ZP.271.9.2020

**Wyjaśnienia i zmiany
treści specyfikacji istotnych warunków zamówienia nr 1**

Dotyczy: przetargu nieograniczonego na budowę drogi gminnej łączącej rondo DOZAMET z ul. Brzozową oraz rozbudowa drogi gminnej nr 102413F w ciągu ul. Brzozowej i ul. Wyspiańskiego w Nowej Soli.

Pytanie nr 12

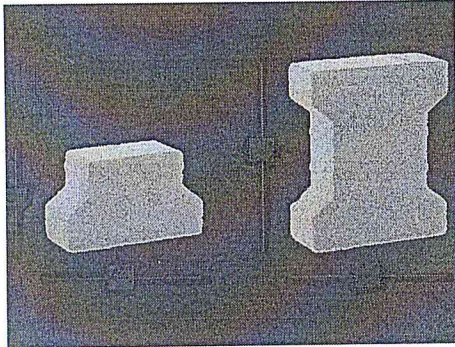
Przedmiar robót roboty drogowe, przedmiar poz. nr 46, 47, 48, 49. Prosimy o wyjaśnienie czy ma to być zwykła kostka betonowa typu cegła lub behaton. Prosimy o podanie koloru kostki w tych pozycjach.

Chodnik należy wykonać z kostki betonowej z mikrofazą lub bezfazowej grubości 8 cm w kształcie prostokąta, kolor szary z jednym rzędem z kostki koloru grafitowego. Ścieżkę rowerową należy wykonać z kostki betonowej bezfazowej grubości 8 cm w kształcie kwadratu o boku od 150 mm do 210 mm, kolor grafit.

Opaskę bezpieczeństwa należy wykonać z kostki betonowej z mikrofazą grubości 8 cm w kształcie prostokąta, kolor szary.

Nawierzchnię zjazdów, placu postojowego i drogi dojazdowej w obrębie skrzyżowania z ul. Wodną oraz zatokę autobusową należy wykonać z kostki betonowej bezfazowej lub z mikrofazą w kształcie „dwuteownik” kolor grafit – wg wzoru.
